**AVIS RELATIF À LA PROTECTION
CONTRE LES EVENTUELS EFFETS NOCIFS ET NUISANCES
PROVOQUÉS PAR LES RAYONNEMENTS NON IONISANTS
GÉNÉRÉS PAR DES ANTENNES ÉMETTRICES STATIONNAIRES**

Commune : NAMUR - Exploitant : ORANGE

Référence exploitant : 022N1_2 / 33009N1_2 / 43009N1_1/ 53009N1_1

Rapport n° 71 / 2024

Figure 1 : Vue en plan des lieux de séjour et des points de contrôle

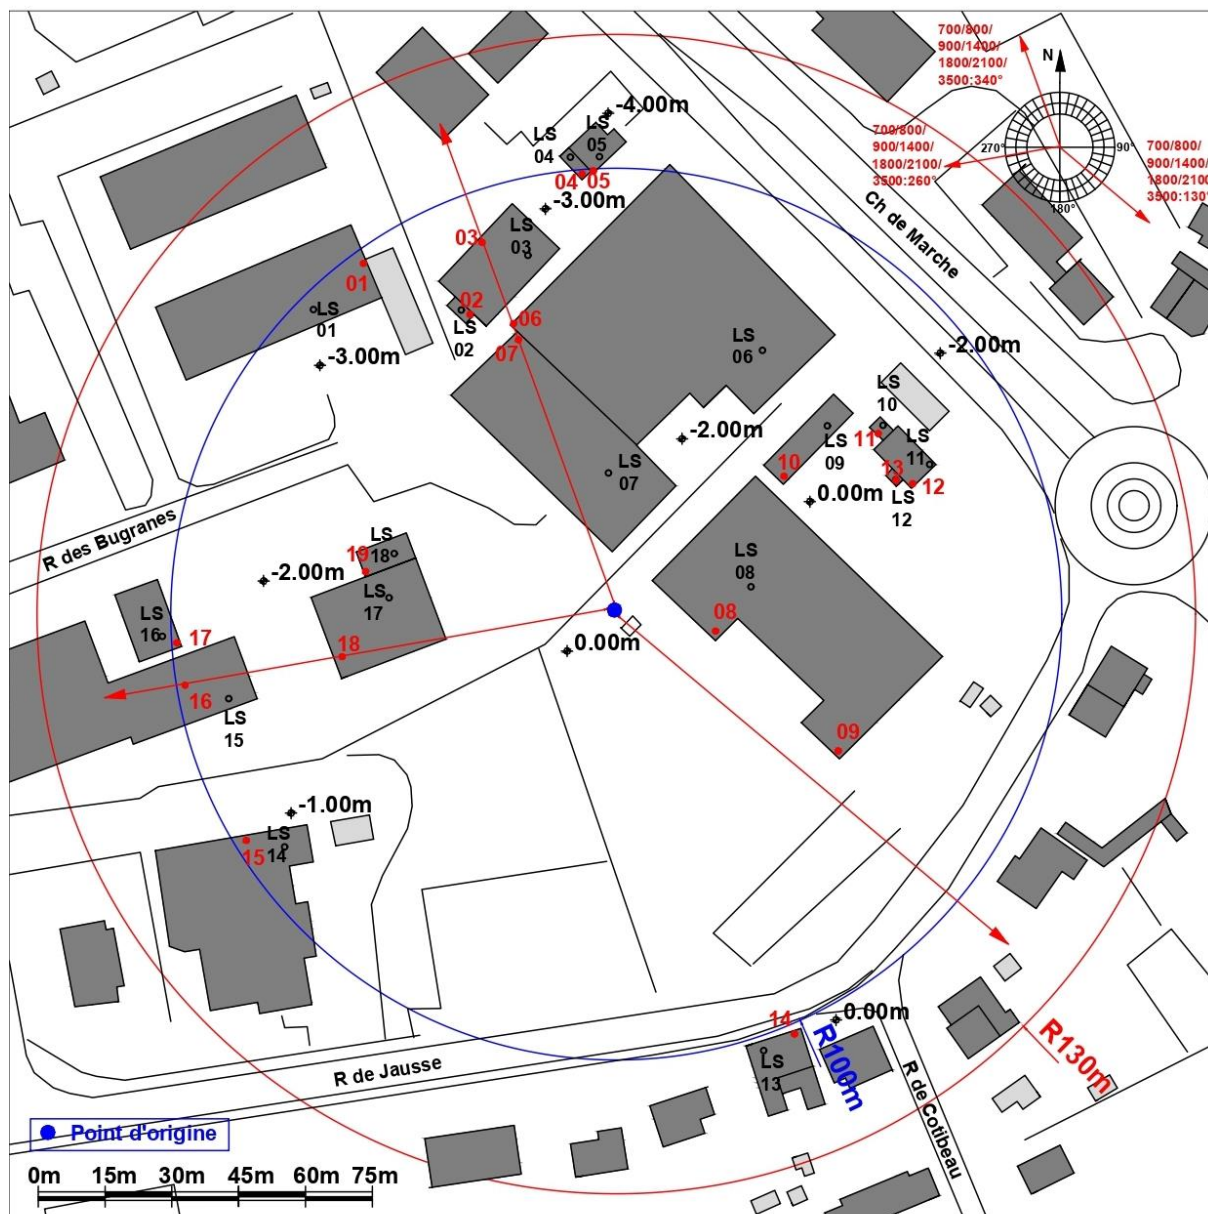
Les fréquences d'émission, la puissance rayonnée par chacune des antennes et leur gain permettent de déterminer le rayon de la zone à analyser. Tout dépassement de la limite par installation est exclu en dehors de cette zone. Le tableau 2 reprend les 35 LS² pour lesquels l'indice d'exposition est le plus élevé. Les différentes colonnes indiquent :

- le numéro du point de contrôle repris sur un des plans de la figure 1;
- le numéro du LS dans lequel se trouve le point de contrôle de la 1^{ère} colonne ;
- l'atténuation d'obstacle prise en compte pour le calcul de l'indice d'exposition dans le LS ;
- le résultat du calcul de l'indice d'exposition.

N° point de contrôle	LS	Atténuation (dB)	Indice d'exposition relatif à la limite par installation IE_i
14	LS13	3,0	0,104
17	LS16	3,0	0,083
4	LS04	3,0	0,048
16	LS15	3,0	0,031
15	LS14	3,0	0,030
9	LS08	3,0	0,021
18	LS17	3,0	0,021
19	LS18	3,0	0,019
5	LS05	3,0	0,018
1	LS01	3,0	0,018
7	LS07	3,0	0,016
3	LS03	3,0	0,015
6	LS06	3,0	0,014
2	LS02	3,0	0,013
8	LS08	3,0	0,011
10	LS09	3,0	0,004
12	LS11	3,0	0,002
13	LS12	3,0	0,002
11	LS10	3,0	0,002

En ce qui concerne les antennes de l'installation mentionnées dans le tableau 1, la distance maximale à laquelle la limite pourrait être atteinte, à l'extérieur, est égale à 91,8 m. S'il n'y a pas de LS à une distance inférieure, les antennes respectent forcément la limite d'immission.

Dans le cas des LS situés à l'intérieur des bâtiments, une atténuation d'obstacle est prise en compte et il en résulte que la distance maximale à laquelle la limite pourrait être atteinte se réduit à 65,0 m.

Figure 2 : Vue en plan des installations d'antennes dans un rayon de 300 mètres autour de l'installation faisant l'objet de la demande d'avis

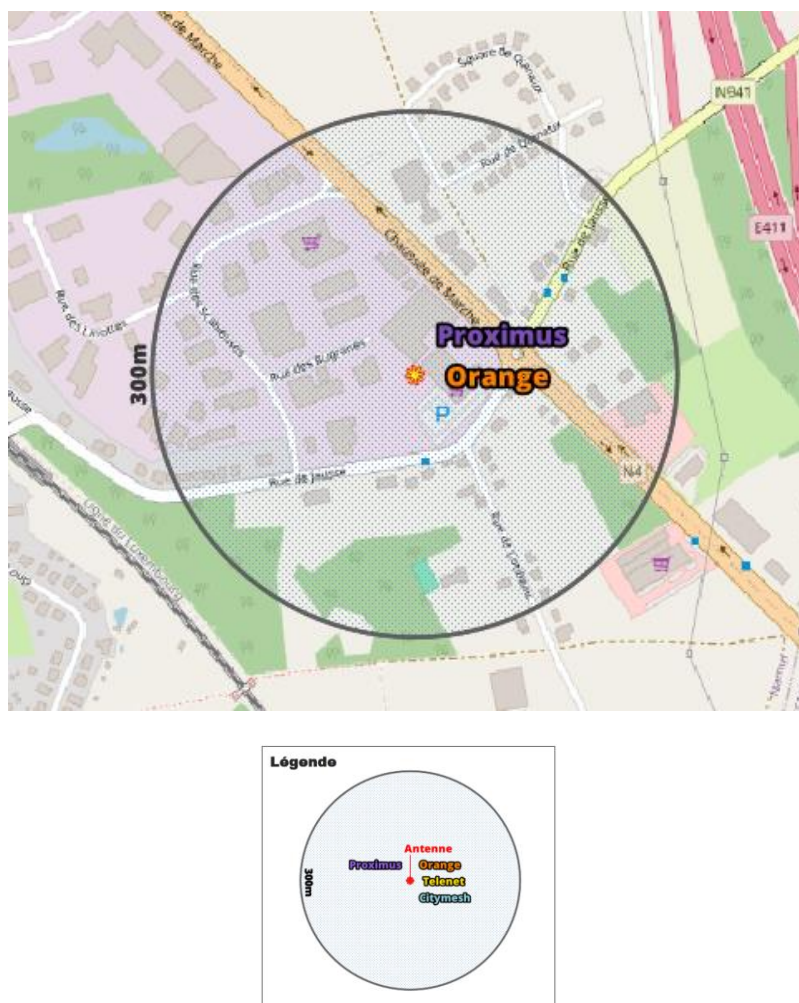
Le plan en projection verticale de la figure 2 indique la localisation des antennes actives éventuelles visées par le décret et situées dans un rayon de 300 mètres autour de l'installation référencée dans le paragraphe 2. Les données de localisation de ces antennes et les avis correspondant sont accessibles via le cadastre en ligne des antennes émettrices stationnaires⁶.

Compte tenu du nombre d'installations localisées dans la figure 2, il apparaît que l'intensité du rayonnement électromagnétique généré, dans les lieux de séjour situés à proximité de l'installation référencée dans le paragraphe 2, par l'ensemble des antennes émettrices stationnaires de l'ensemble des exploitants du même site d'antennes émettrices stationnaires respecte la limite fixée à l'article 4, § 2 du décret.
